Stellungnahme zum den Planfeststellungsunterlagen

Abschnitt 1.5

Lageplan 03-1-15 (km 51,262 - 51,334)

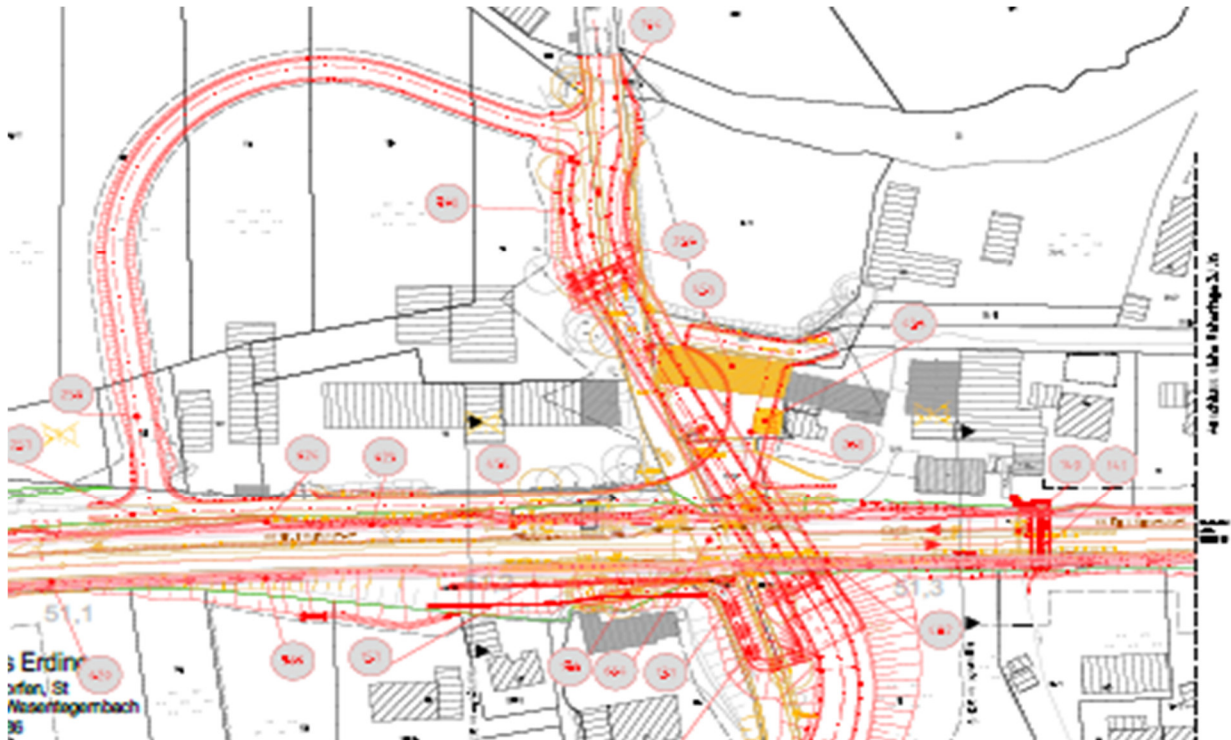
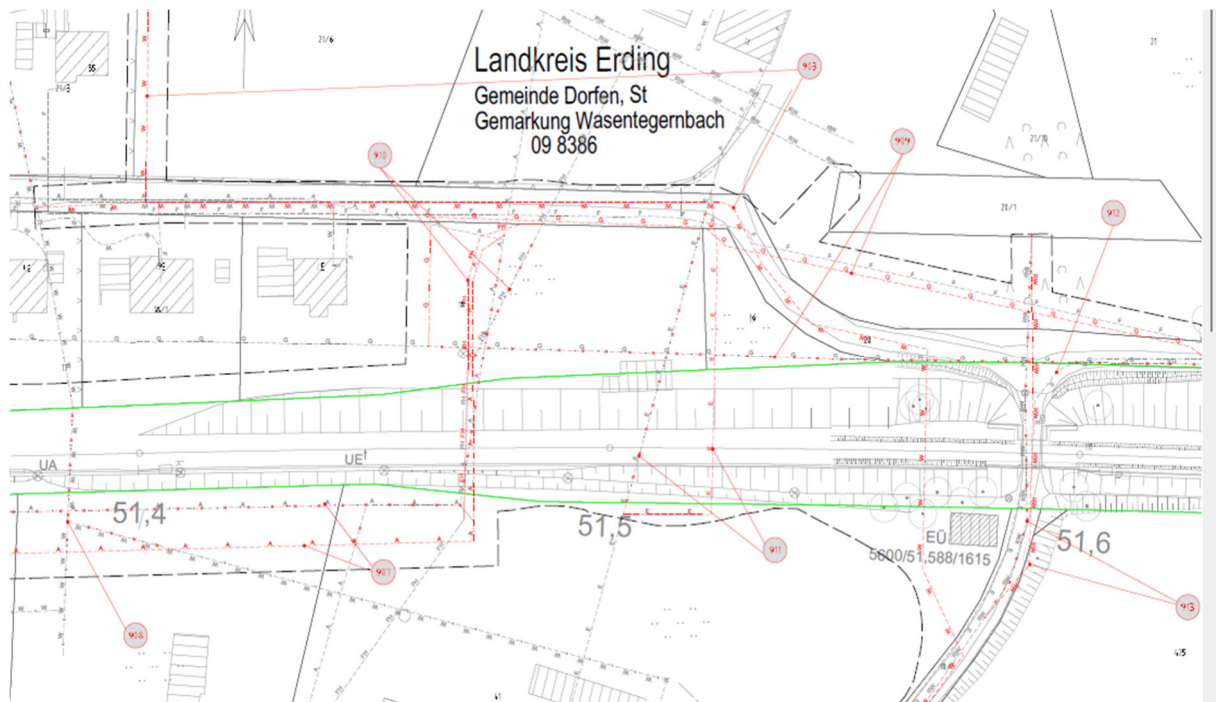
Der Neubau des Gehwegs mit Treppenanlage (Ild.Nr. 139) wird zugestimmt.

Die Ild.Nr. 144 ist in dem Lageplan 03.1.15 nicht aufgeführt (Anpassung Geländer an breiteren Gehweg).

Für den Durchlass Nr. 140 ist nicht die Stadt Dorfen Eigentümer und Unterhaltungspflichtiger, sondern die DB InfraGO AG, da es sich um einen Gewässer- und Bahnseitengrabendurchlass handelt.

Die Straße (Ild.Nr. 260) ist bis an die bestehende Straße auf der Flur-Nr. 20/0 anzubinden.

Für den nicht motorisierten Verkehr ist der nördliche Ortsbereich auf kürzerem Weg an den südlichen Ortsbereich anzubinden.
